指数追加のご案内

2024. 11 株式会社自研センター

*No.J-783 トヨタ C-HR (ZYG10、NGX50 系) 2017 年 3 月について、下記の通り追加いたします。

訂正のお願い

P.21 B040

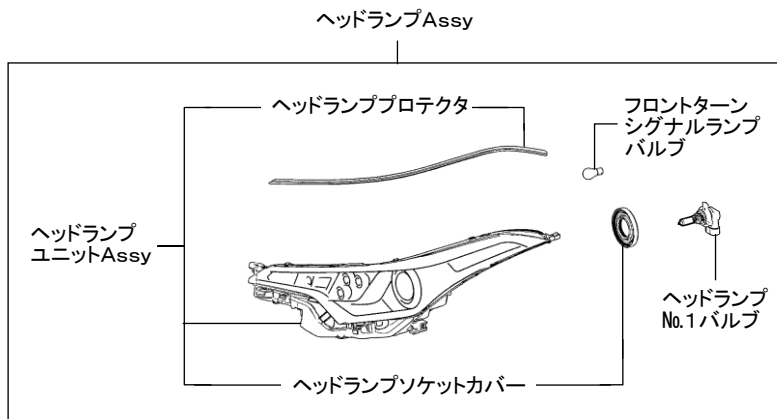
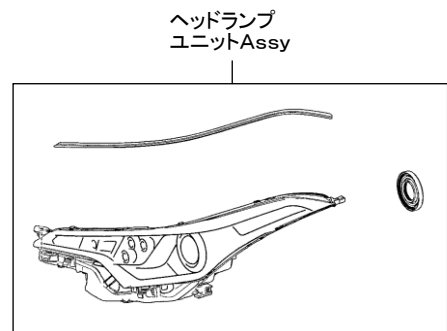
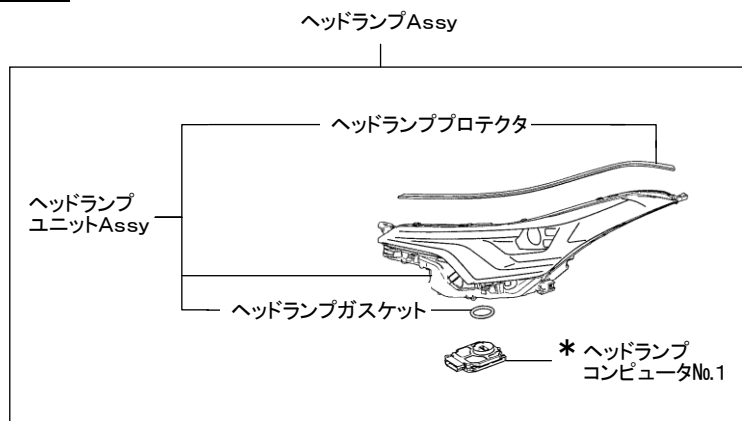
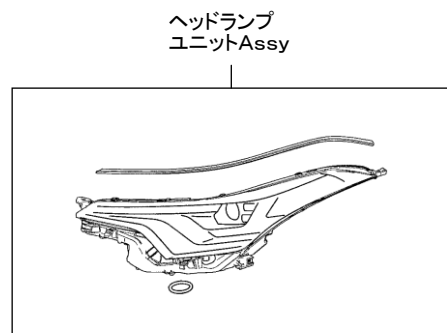
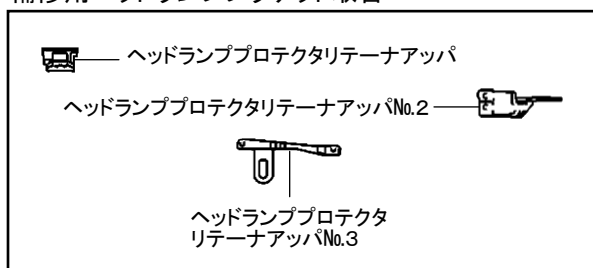
割増項目「補修用ヘッドランプブラケット取替」の指数が追加設定されましたので、該当ページを差替え願います。

・ヘッドランプユニットAssy取替とはバルブ類を再使用しヘッドランプユニットAssyを取替える作業
 ・補修用ヘッドランプブラケット取替はヘッドランプブラケットが損傷した場合に補修用ヘッドランプブラケット1個を取替える作業

P. 75 B200、210 (フロントドア)

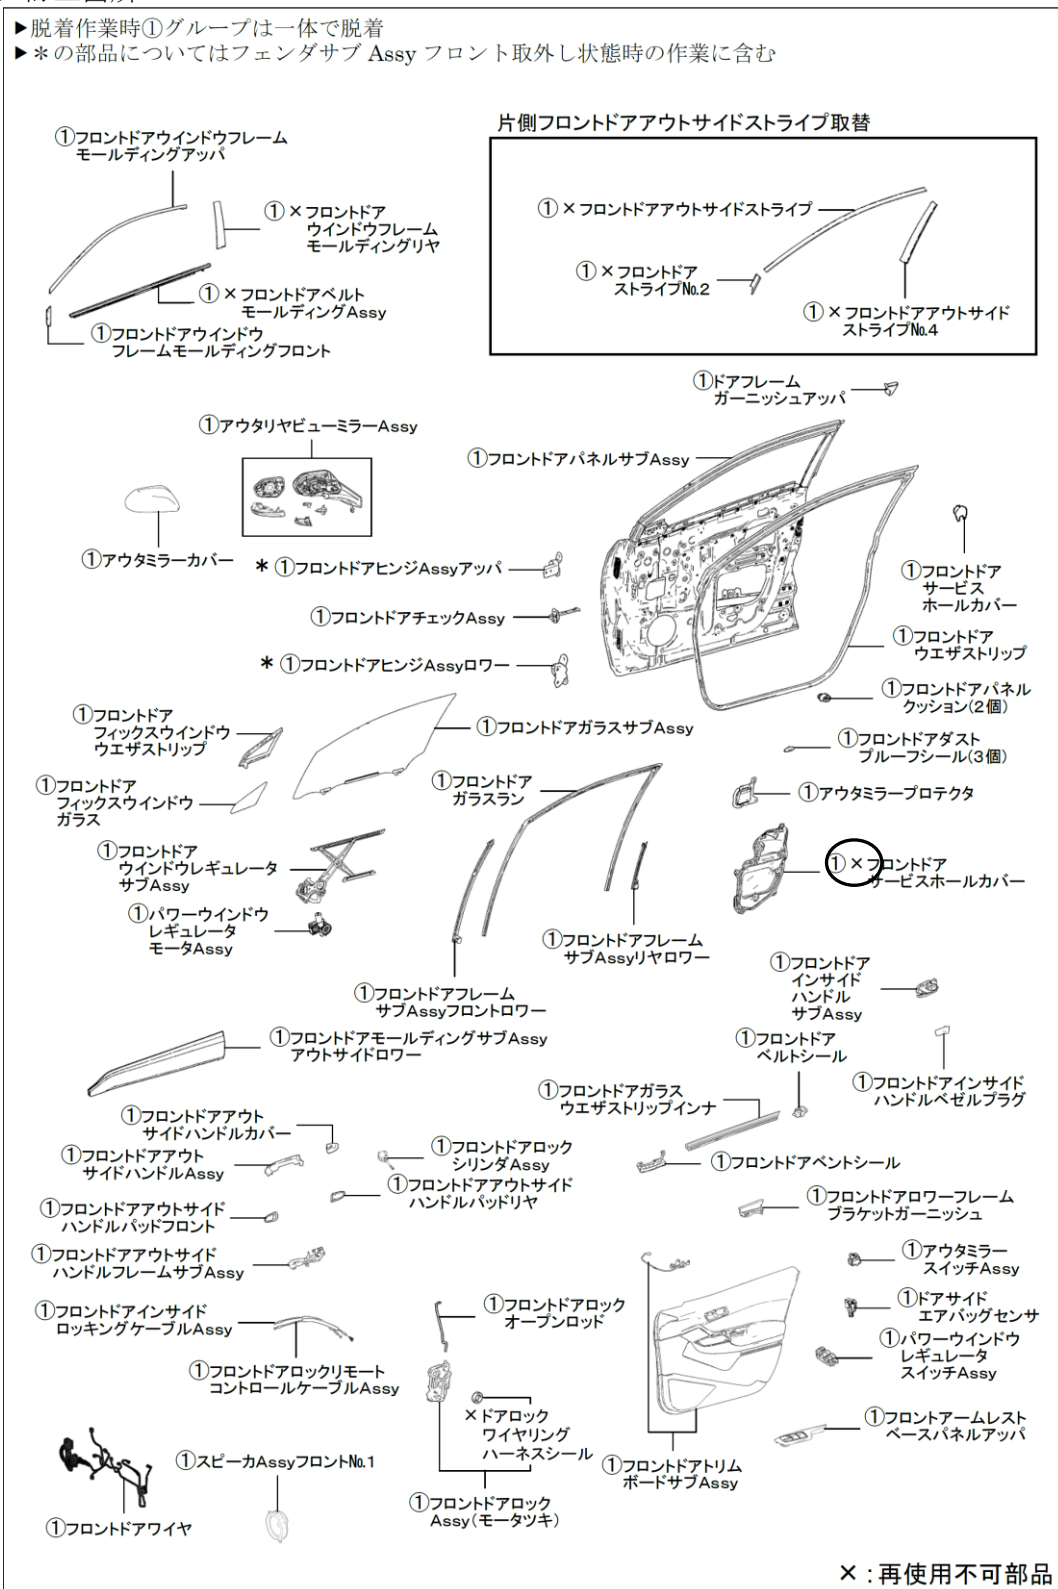
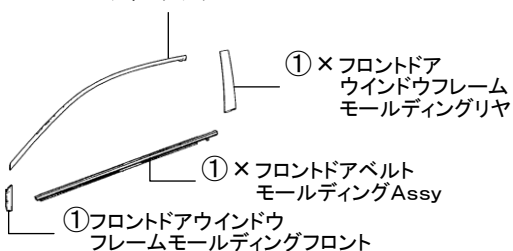
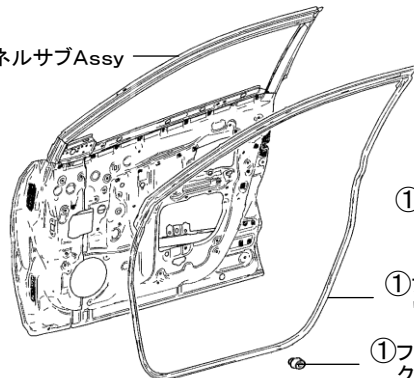
ドアサイドエアバッグセンサに関する再使用不可部品についてメーカー情報の改訂がありましたので一部を訂正いたします。

該当ページを差替え願います。
